BARRAGEM B1/B3

**PARECER CONCLUSIVO - DESCARACTERIZAÇÃO
BARRAGEM B1/B3**

SAFF-023.26-054-08-PN-001

JANEIRO/2026

Figura 6.3: Traços das seções de projeto sobre a topografia do dia 10/11/2025. Fonte: "TOP-MIN-ITA-GER-101125.dwg" (Minerita, 2025).

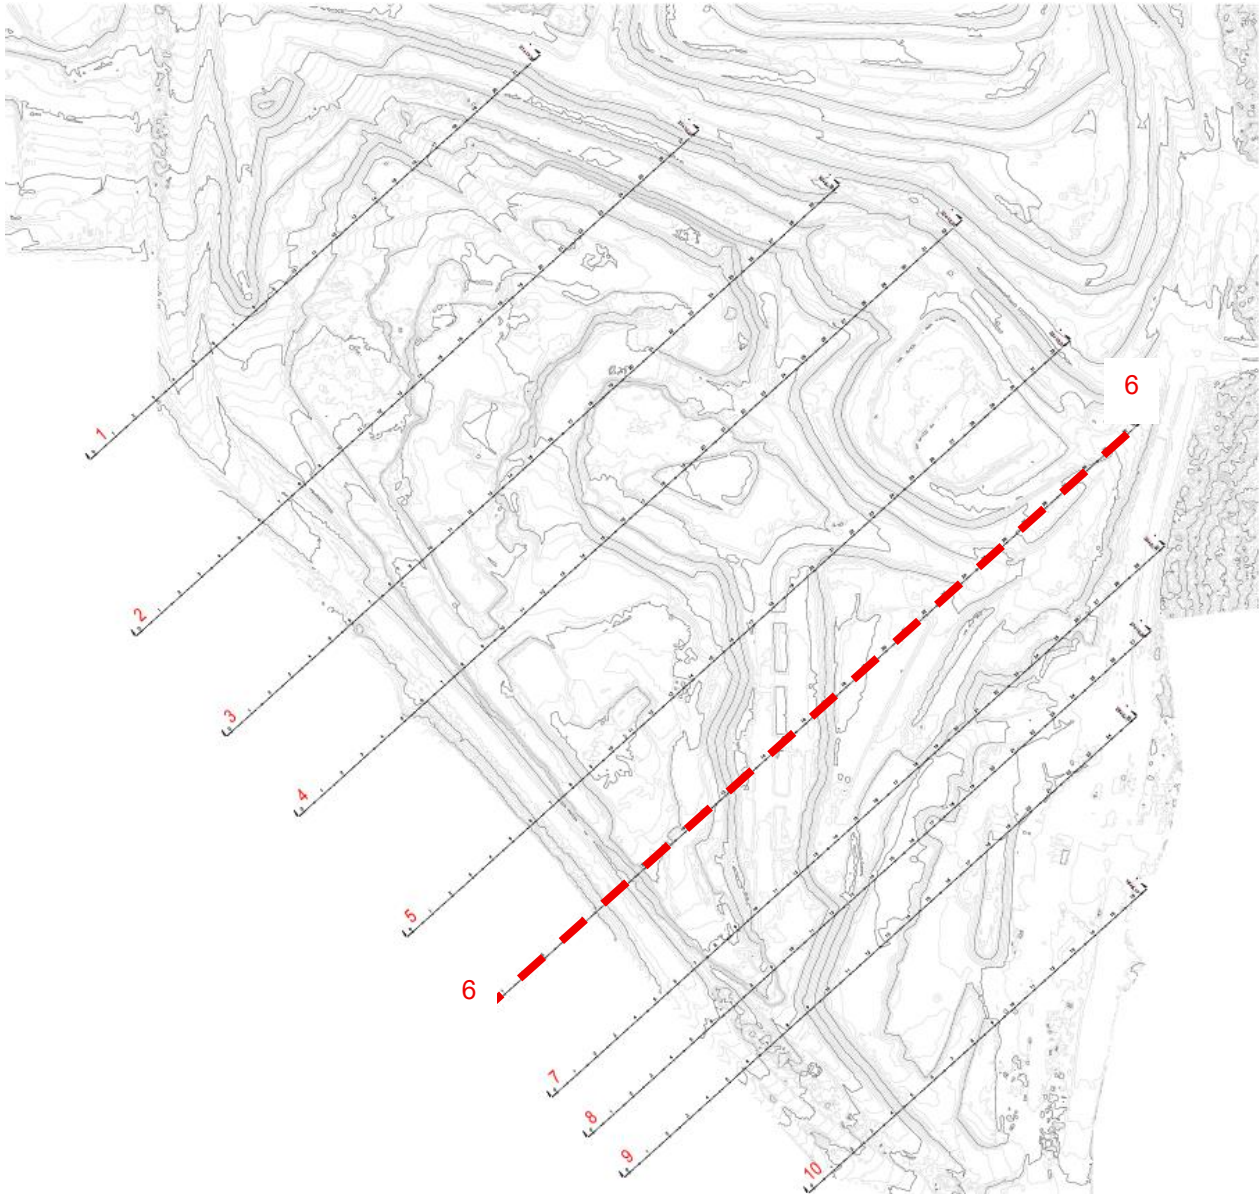
De forma a avaliar a remoção dos rejeitos no processo de descaracterização da estrutura, foi verificada a topografia do dia 10 de novembro de 2025 com as seções da atualização do projeto de descaracterização.

A Figura 6.3 exibe os traços das seções, enquanto a Figura 6.4 destaca a alteração na topografia devido à escavação e remoção do rejeito e alteamentos nas obras de descaracterização.

Figura 6.7: Comparação topográfica seccional – fevereiro de 2018 e outubro de 2025. Fonte: 002-2025-10-0003 (Geomil, 2025)

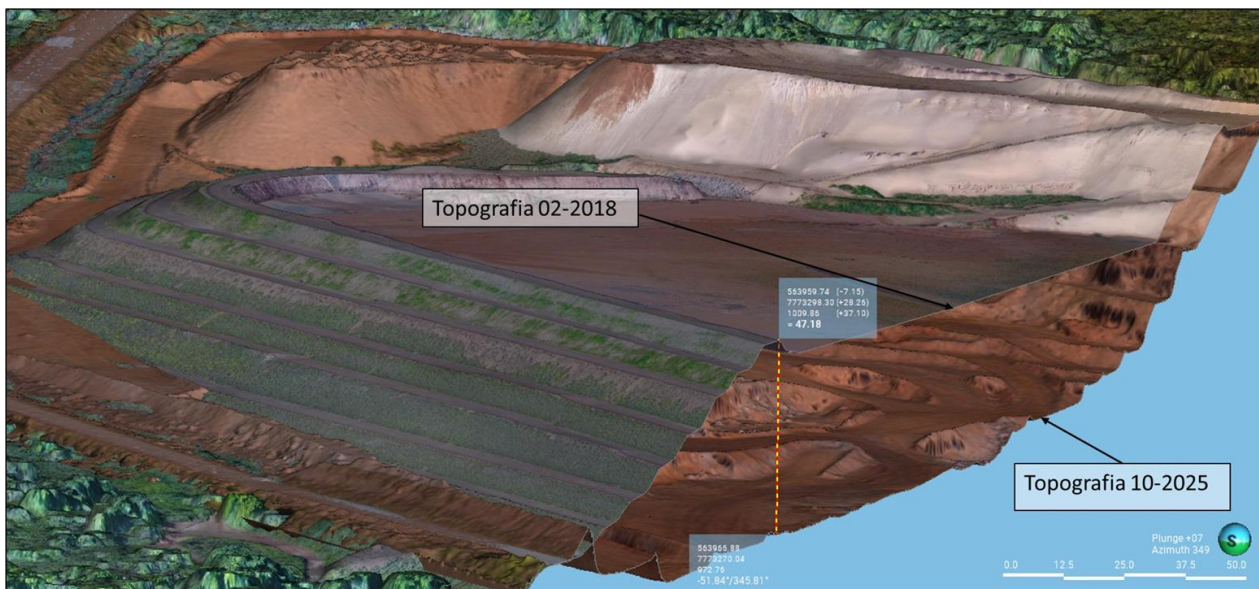
Uma comparação em planta da estrutura entre os anos de 2019 e 2025 é exibida na Figura 6.5 e Figura 6.6. Já a Figura 6.7 apresenta uma comparação topográfica em perspectiva da topografia em fevereiro de 2018 e outubro de 2025.

Figura 6.8: Pontos de monitoramento hídrico e de efluentes líquidos do empreendimento, com destaque para os pontos 3 e 4, que se encontram a jusante da estrutura. Fonte: 002-2023-01-0001 (Geomil, 2023).

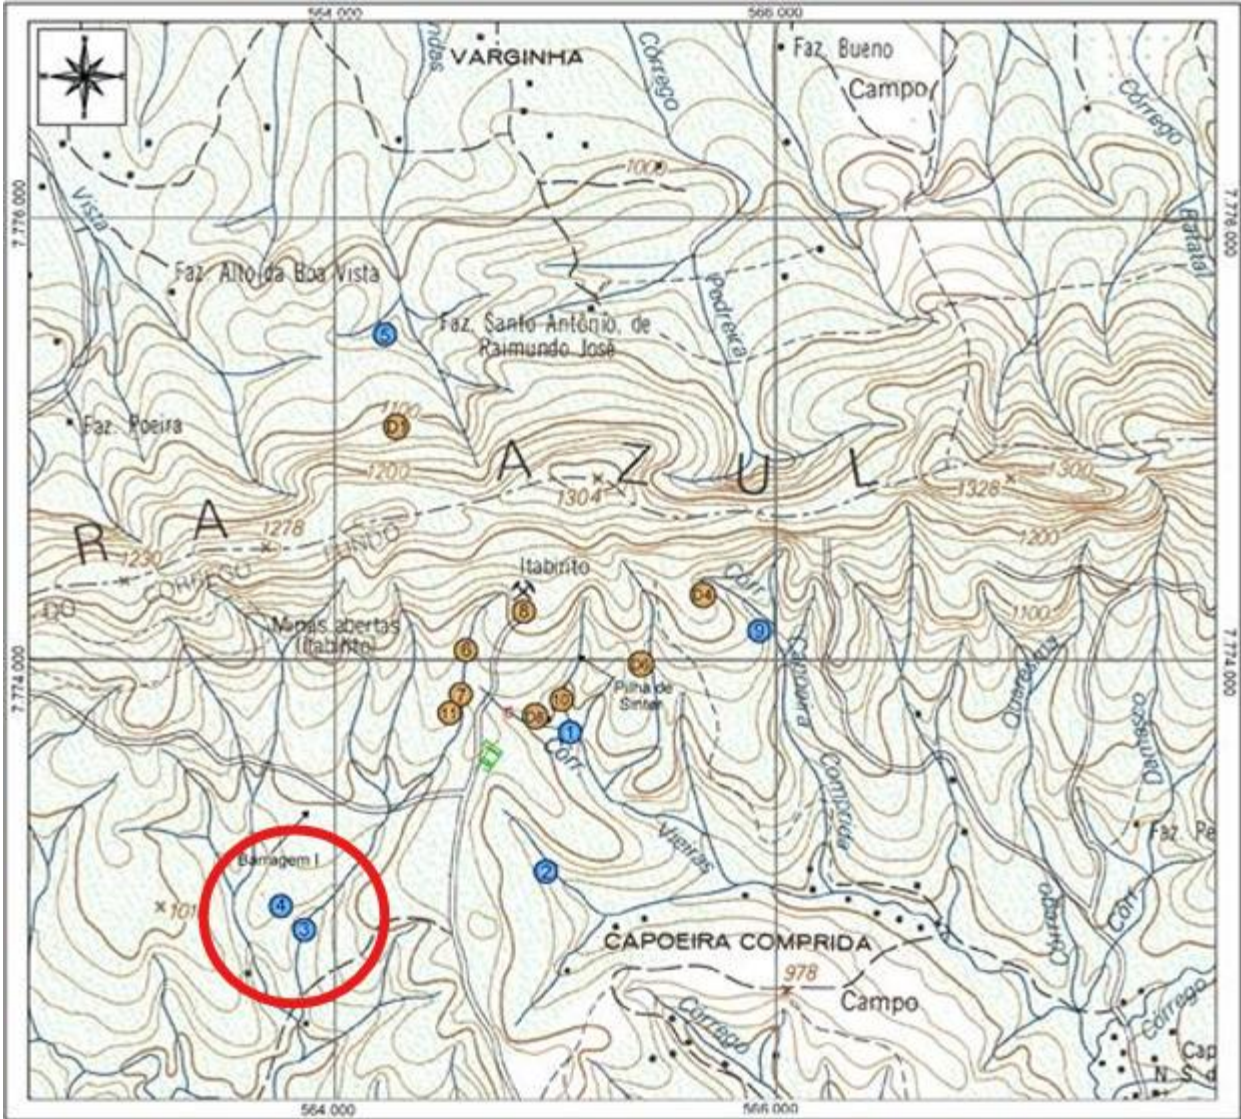
Os resultados da análise de qualidade das águas dos pontos P3 e P4 (Figura 6.8), exibidos na Tabela 6.1 e Tabela 6.2, que se encontram a jusante da estrutura, foram avaliados e não foram identificados valores acima dos máximos permitidos, o que contribui para o cenário de estabilidade química.
